ПАСПОРТ ДОСТУПНОСТИ № 299

МБУ «ЦСО» Тарасовского района

АКТ ОБСЛЕДОВАНИЯ №1
объекта социальной инфраструктуры
К ПАСПОРТУ ДОСТУПНОСТИ ОСИ

Фото 1

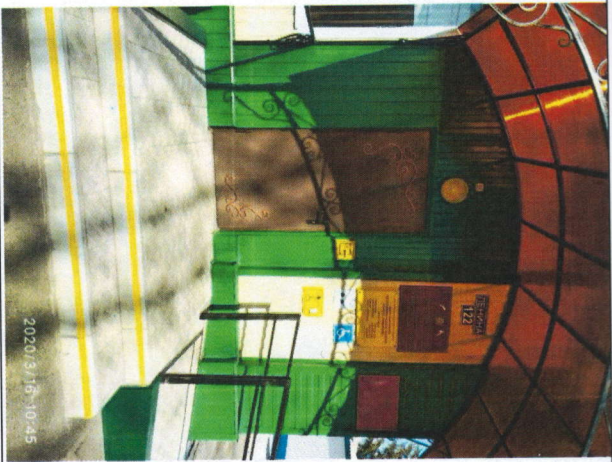
2.1.	Входная группа	есть		1,2,3,4	<p>На входе в здание обустроена входная площадка с лестницей и пандусом. Размеры входной площадки 1,6 на 2,3м. На лестнице не установлены поручни.</p> <p>Крайевые ступени лестницы контрастно не маркированы по прослупи.</p> <p>Уклон пандуса 15%. На пандусе установлены поручни не соответствующие нормативным требованиям с травмирующим завершением. Информационная табличка об объекте расположена на высоте 1,8м по верхнему краю установлена в недоступном месте для всех категорий инвалидов.</p>	все	<p>При проведении капитального ремонта на входе в здание обустроить входную площадку размером не менее 2,2 * 2,2м. Предусмотреть лестницу со ступенями одинаковой высоты и геометрии с прослупью 0,3м, высотой ступеней 0,15м с ровным шероховатым покрытием поверхности ступеней.</p> <p>Для обеспечения доступа инвалидов на креслах-колясках обустроить пандус с уклоном не более 8%, с ровным нескользящим покрытием поверхности пандуса, контрастным по отношению к прилегающей поверхности. Длина маршрута пандуса не должна превышать 6м. С обеих сторон пандуса оборудовать поручни в двух уровнях, высотой 0,9 и 0,7м с нетравмирующим завершением, длиннее маршрута пандуса на 0,3м.</p> <p>Предусмотреть расставные между поручнями 0,9-1,0м. По открытым краям маршрута пандуса установить</p>	Капитальный ремонт

<p>колесообойник высотой 0,1м.</p> <p>До проведения капитального ремонта</p> <p>На лестнице установить поручни с обеих сторон на высоте 0,9м с завершающими горизонтальными частями длиной марша лестницы на 0,3м, с непрямоугольным завершением.</p> <p>Крайевые ступени лестницы (первую и последнюю) контрастно маркировать по доступу. Кнопку вызова персонала установить в месте, доступном для всех категорий инвалидов.</p> <p>При входе в здание организовать оказание ситуационной помощи посетителям со стороны персонала.</p> <p>Табличку об объекте дублированную шрифтом Брайля установить на высоте 1,6м по верхнему краю.</p>
